1.1 CONCEPTO TÉCNICO No. CT:	**CT-6936**
1.2 ÁREA:	Técnica y de Gestión
1.3 COORDINACIÓN:	Investigación y Desarrollo
1.4 REFERENCIA CRUZADA RADICADO FOPAE:	2013ER7643
1.5 RESPUESTA OFICIAL No.	RO-63711

2.1 SOLICITANTE:	CURADURÍA URBANA No. 3
2.2 PROYECTO:	Serviteca y Servicios
2.3 LOCALIDAD:	19. CIUDAD BOLIVAR
2.4 UPZ:	69. Ismael Perdomo
2.5 BARRIO O SECTOR CATASTRAL:	Perdomo Alto
2.6 DIRECCIÓN:	Diagonal 62 G Sur No. 73 F - 13
2.7 CHIP:	AAA0017EEOE
2.8 MANZANA CATASTRAL:	19
2.9 PREDIO CATASTRAL:	37
2.10 ÁREA (Ha):	0.0286(*)
2.11 FECHA DE VISITA: **FECHA DE EMISION:**	Julio 3 de 2013 Julio 9 de 2013

Fotografía No. 1. Panorámica del predio localizado en la Diagonal

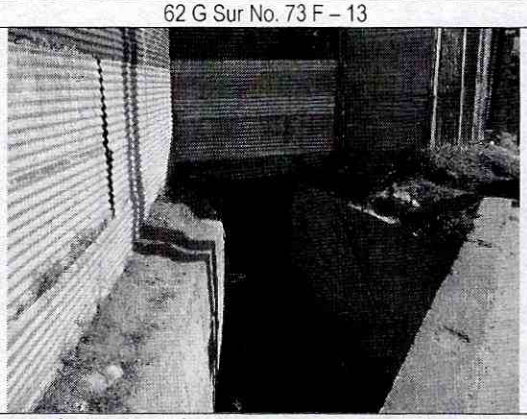
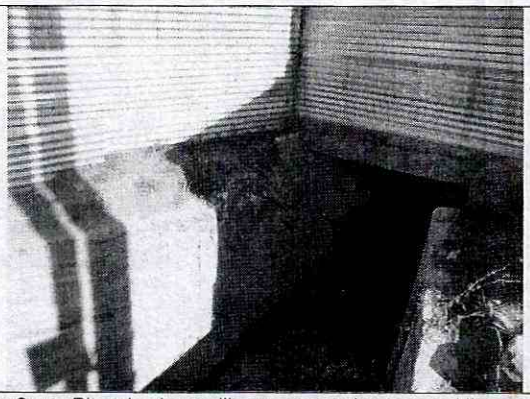
Con base en la verificación técnica se pudo establecer que el predio en mención no presenta evidencias de afectación por procesos de remoción en masa, ni de carácter local, ni de carácter general en la ladera o zonas aledañas al predio evaluado. Igualmente, se pudo establecer que en las edificaciones aledañas no se evidenciaron daños o patologías que permitieran identificar o definir la presencia de procesos de inestabilidad geotécnica en el área del proyecto. No obstante, lo anterior, se advierte que cualquier intervención que se realice debe tener en cuenta la presencia de infraestructura aledaña por lo que el responsable del proyecto debe garantizar en todo momento la estabilidad general del lote y su entorno.
